Documento que recopila toda la información recogida hasta el momento por parte del presidente de Mancomunidad para poder iniciar una administración que derive en un saneamiento de los problemas actuales, reclamación de vicios de construcción en garantía y problemas estructurales graves.

Problemas Edificio

Mancomunidad Jaume Codina

11 de Junio de 2022

Lona PVC (incidencias resueltas en escalera D)

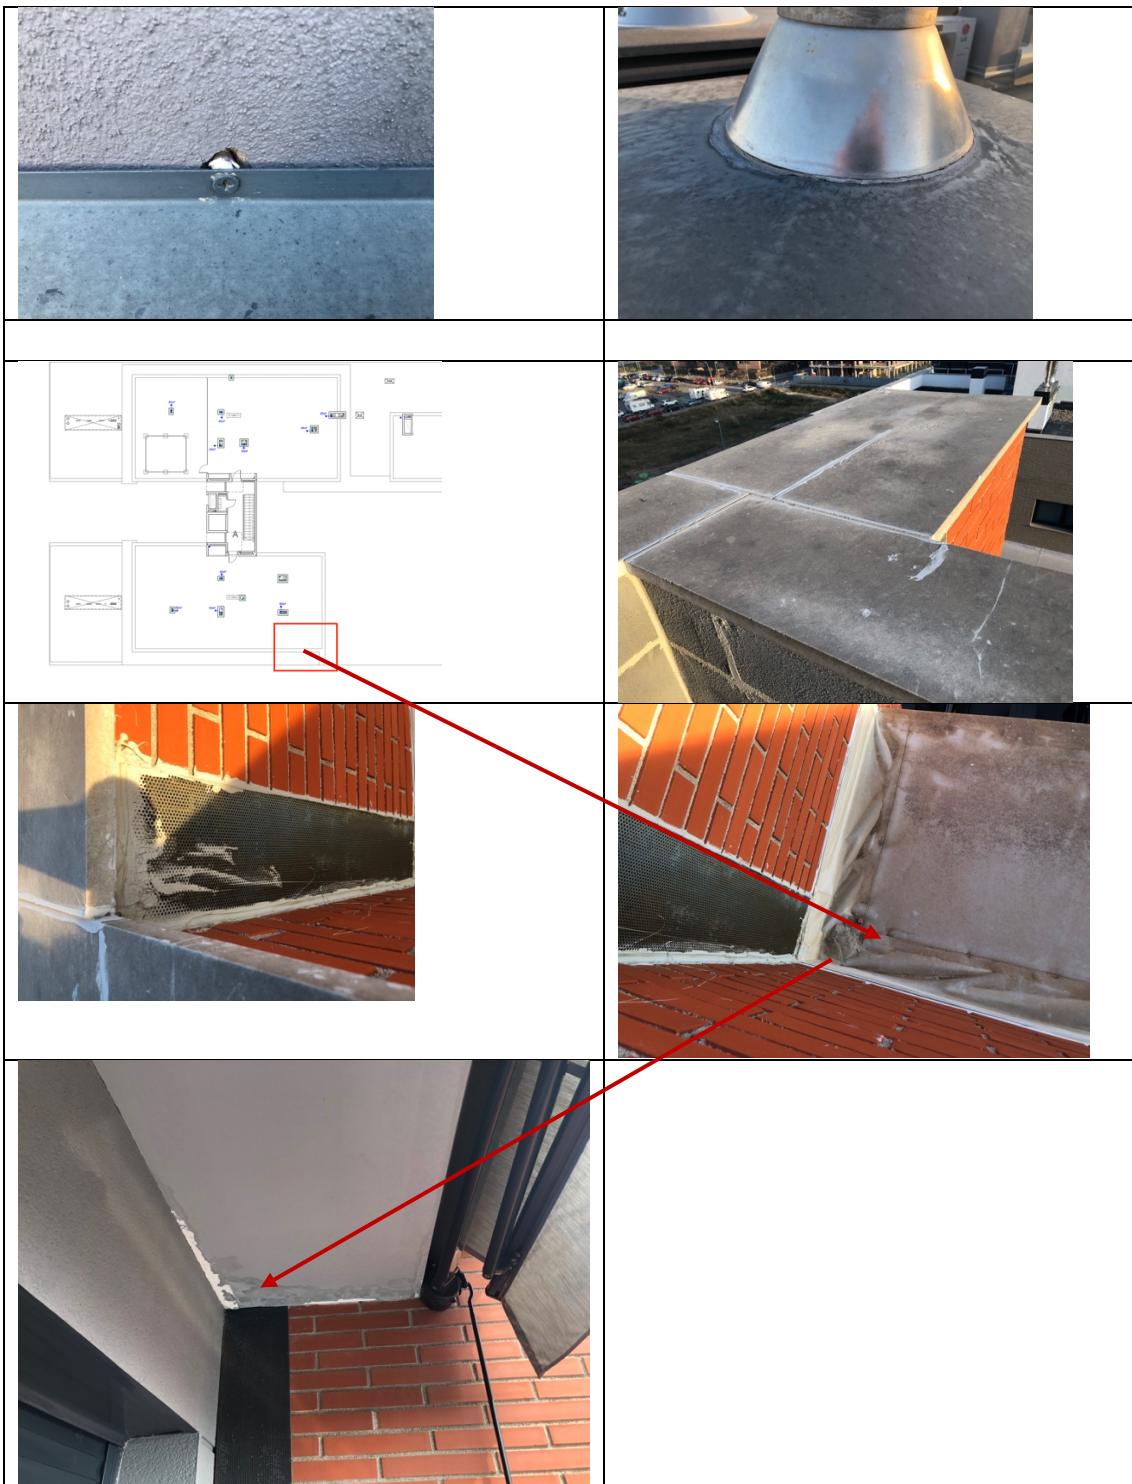
En la escalera C se hizo una reclamación por humedades ([ver ANEXO I](#)), y la contestación de Vertix fue que habían colocado una chapa para proteger el empalme de la lona con el cemento de fachada.

Según varios profesionales consultados, esto no es adecuado ya que la lona de pvc debería colocarse con una media caña que incrustara el final de la lona dentro del revestimiento de cemento.

Terrado escalera D

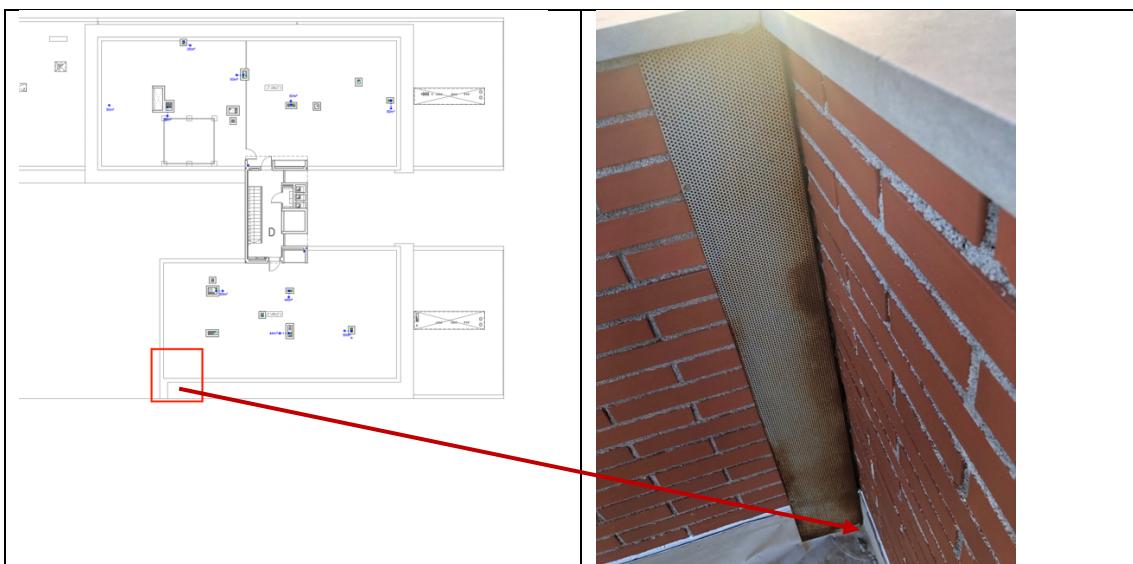
En este caso se aprecia incluso que la chapa no ha sido siliconada y algunos tornillos se están soltando.

Se aprecian humedades en las zonas de instalación de gas, y remiendos a base de silicona que habrá que ir repasando con el tiempo, o dar una solución más optima. De lo contrario seguirá generando filtraciones a los cajones de pladur de los aticos

Terrado escalera C

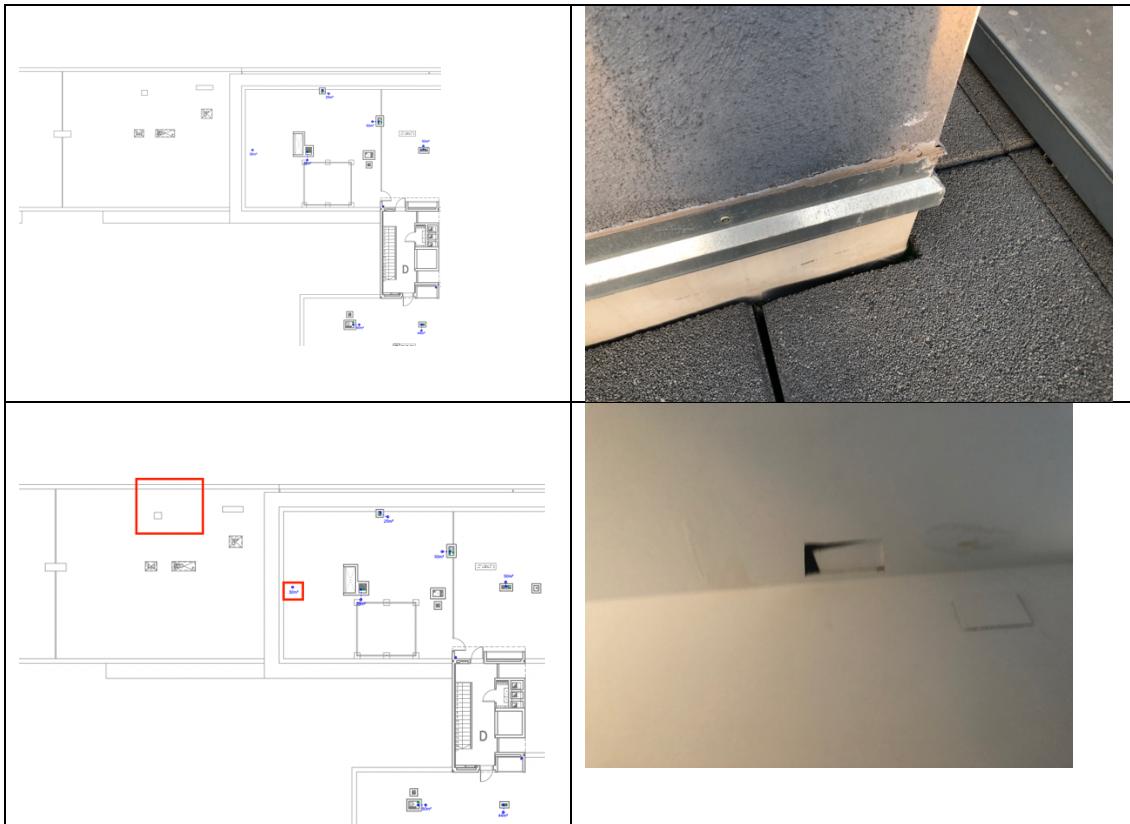
Como en otros terrados se producen filtraciones también en puntos de desagüe, posiblemente por mal sellado de los sumideros. Se está buscando asesoramiento técnico para encontrar la raíz del problema.

Humedades zonas sumideros

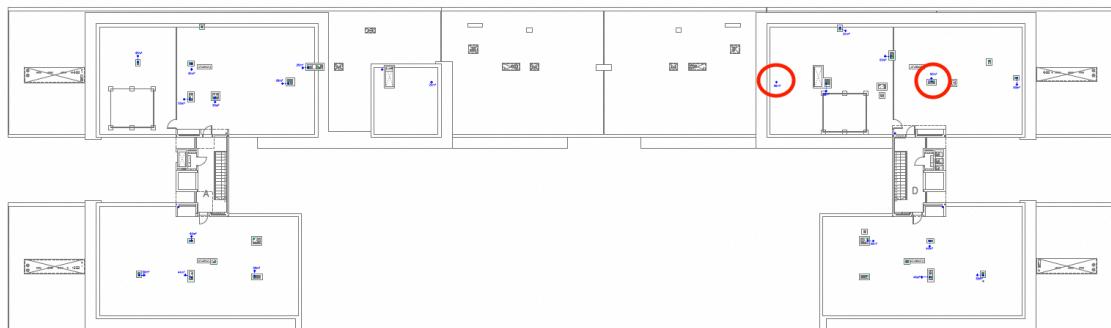
Se tendrían que revisar los sumideros porque las filtraciones podrían venir, no por la lona pvc, que parece bien protegida, si no por las canalizaciones que pasan de los sumideros por los falsos techos de los últimos pisos para entrar por las chimeneas. EL ático 4º 1ª necesitó una reparación del codo desde el falso techo ya que éste generaba humedad. Es posible que este mismo problema se dé en el 3º 2ª de la escalera C.

Parking:

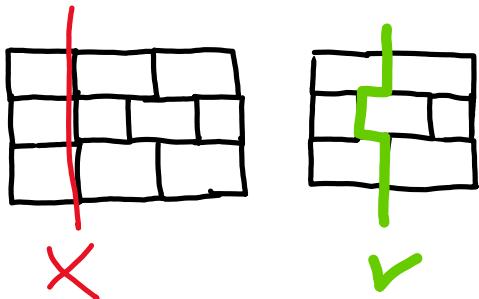
Al igual que en los terrados, y según consulta con expertos instaladores, cualquier lona o tela asfáltica instalada debería sobrepasar en ocho centímetros la parte aislada para evitar filtraciones ante fuertes lluvias.

Fachada, grietas y machambrado de tabiques

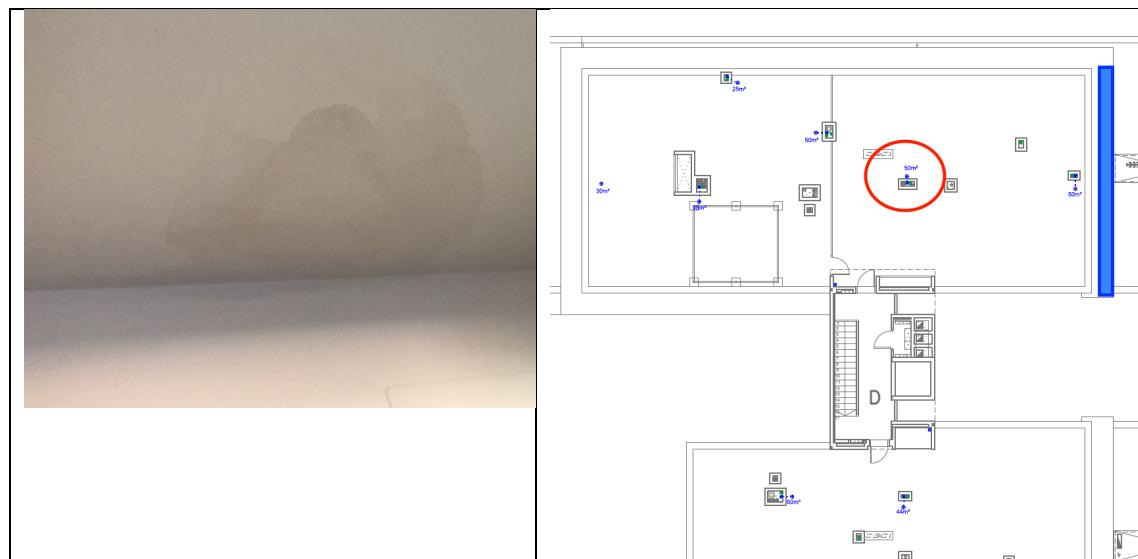
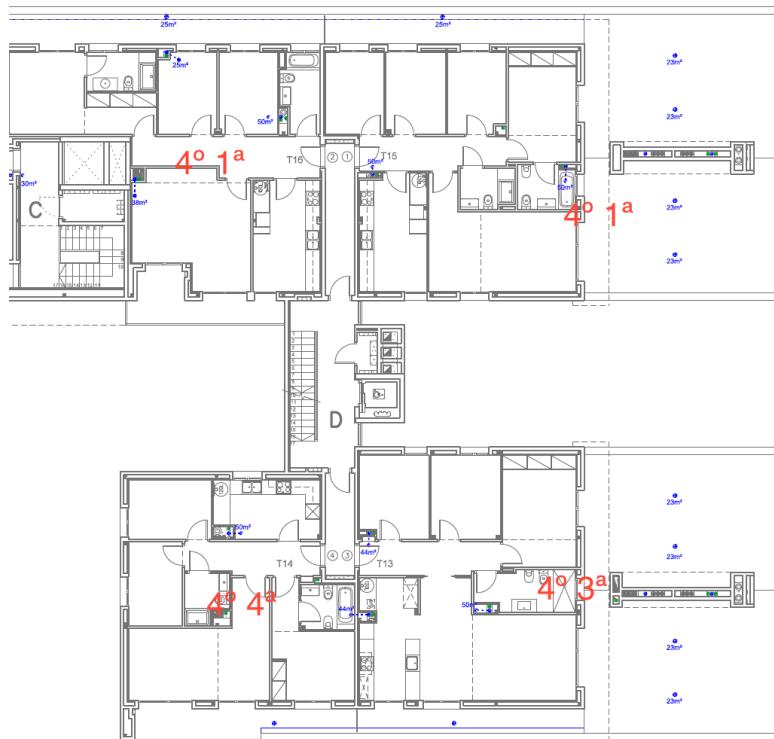
En esta fotografía se puede apreciar como el machanbrado de los tabiques no está bien hecho.

Esto ha probocado el descorche del rebozado en una zona y según varios técnicos la grieta anterior parece tener peor pronóstico.

Por otro lado se aprecian grietas en obra vista, también preocupantes (2º3ª Esc D). Coincide con la pared afectada por la grieta anterior.

Ático 4º 1ª

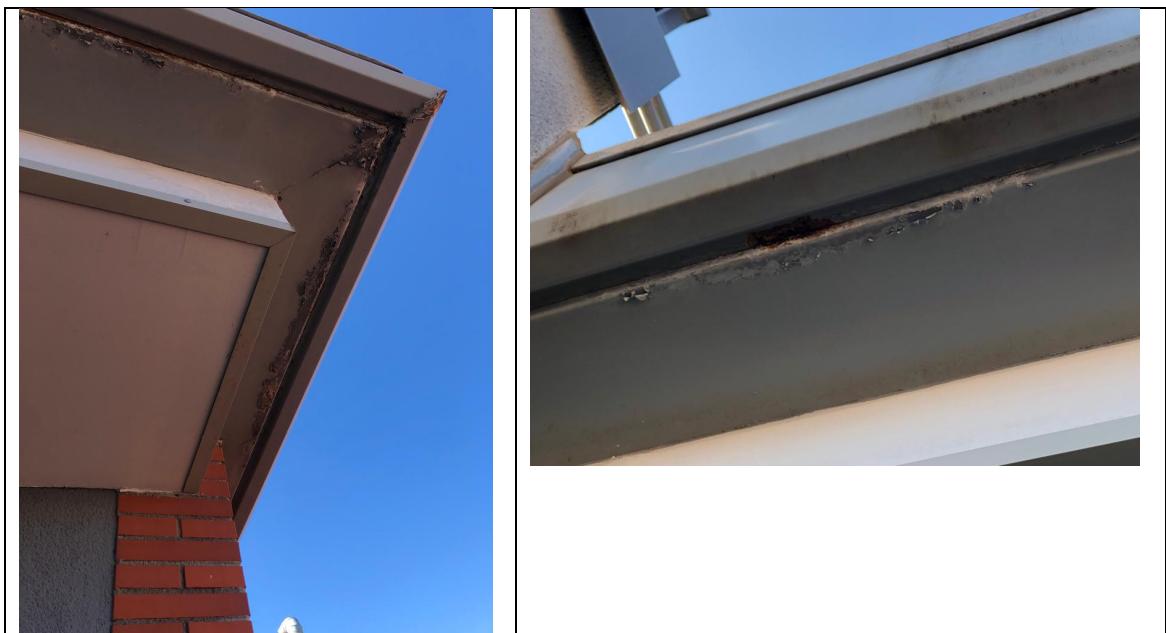
La zona de humedades coincide con bajante en falso techo del sumidero de aguas pluviales.

Además, la zona azul no está cubierta por la lona de pvc, es un voladizo con su propia impermeabilización.

El consultado industrial considera que la lona pvc no ha sido colocada de la mejor forma en sus finales, y por eso Vertix ha optado por colocar la plancha metálica.

La solución a las canalizaciones de gas y otros tipos por parte de Vertix ha sido un cajón de pladur, que a la intemperie acaba deteriorándose.

Sería necesario que Vertix aportara documento de homologación de este elemento como hizo con el tipo de impermeabilización del terrado **Anexo I**

Humedades en los bordes de las paredes, parece que por condensación. Esto podría indicar filtración de agua por las juntas de las losas.

La parte de humedades en la foto de la derecha puede tener que ver con la mala impermeabilización del voladizo, en azul en el plano de las primeras fotos.

Atico 4º 4ª

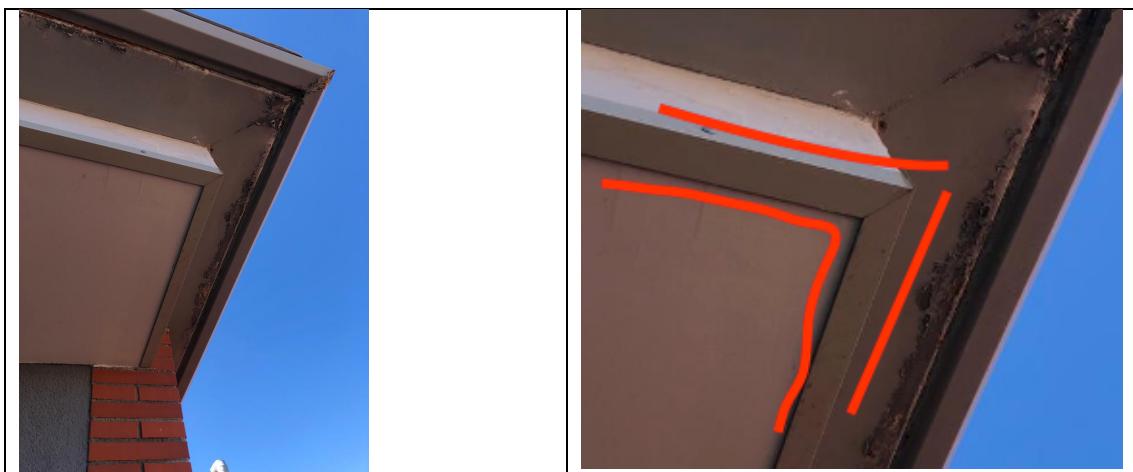
Mismos desperfectos o peores en la chapa

Vemos una chapa solucionando el problema del cajón de pladur. Esto demostraría que el problema ha sido reconocido por Vertix, y si solo lo ha solucionado en este ático, habría actuado de mala fe al no solucionar el resto de partes afectadas del edificio. Algunas de ellas también en zonas comunes.

Atico 4º 3ª

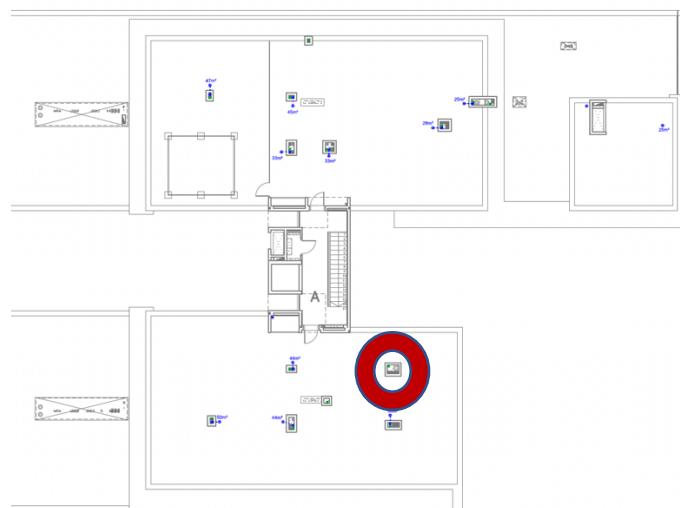
Solo reporta esto, pero debería revisarse el resto de cosas

4º1ª

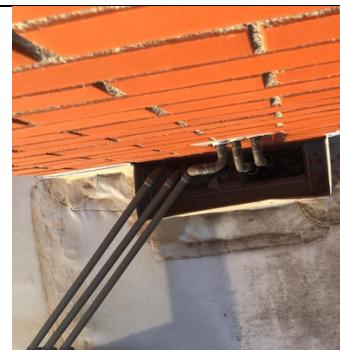
Problema principal originado por mala finalización de obra. Deberían haber colocado un sombrero a la canalización de gas.

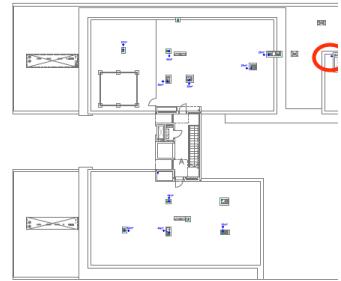
El vecino indica que cuando le entregaron el piso había un agujero en esa zona y se lo taparon

Este problema se produce en todas las terrazas de los áticos porque la terraza está por encima del nivel del piso y porque la tela asfáltica no ha sido bien colocada.

4º3ª

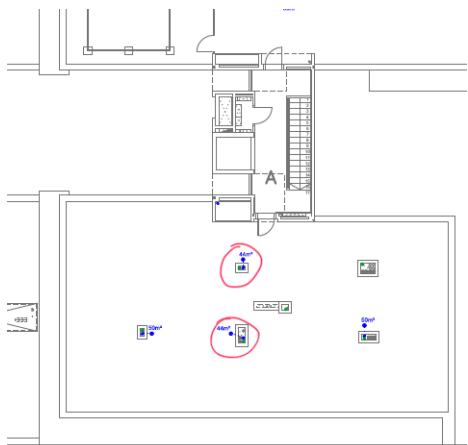
Mismo problema que el ático 4º 1ª en relación a la tela asfáltica mal rematada contra el cerramiento del comedor y humedades en las siguientes zonas por filtraciones a través de los sumideros

Fotografía: 1

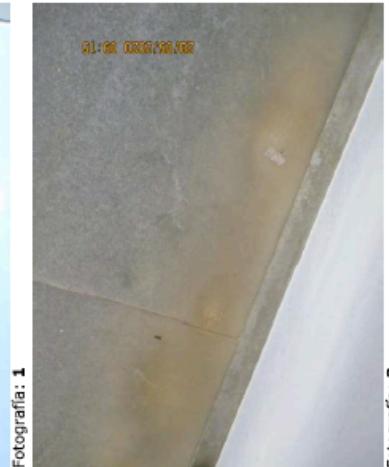
- El problema es que se filtra el agua a través de las piezas del suelo, llegando el agua hasta el forjado y se escupe hacia el exterior a través del mismo, resbalador la fachada y se mete hacia el interior del techo del balcón. El agua gotea al gres del suelo manchando el exterior.

Debido a un defecto constructivo el agua se filtra a través del gres del piso 4-3 esc B, llega al forjado y se escupe por la fachada dañando la misma y el techo del balcón inferior piso 3-3 esc B. El agua que cae al suelo también mancha el gres del piso inferior.
